改善箇所説明図

不具合の内容

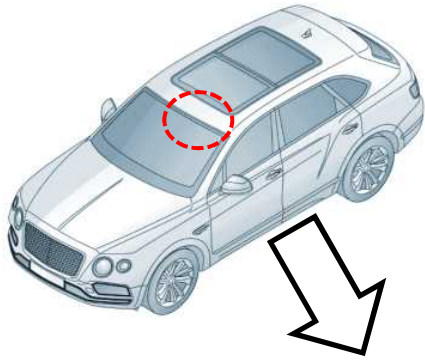
助手席サンバイザーに表示するエアバッグ警告ラベルの貼り付け作業指示が不適切なため、旧基準のラベルが貼り付けられているものがある。また、取扱説明書についてもエアバッグ警告の記載が旧基準の記載になっている。そのため、保安基準第18条及び第22条の3の基準に適合しない。

全車両、助手席サンバイザー（表面、裏面）を確認し、旧基準のエアバッグ警告ラベルが貼り付けられている場合は新基準のエアバッグ警告ラベルを貼り付ける。また、取扱説明書の所定のページにも新基準のエアバッグ警告ラベルを貼り付ける。

助手席サンバイザーおよび取り扱い説明書に正しいエアバッグ警告ラベルの貼り付けを識別とする。
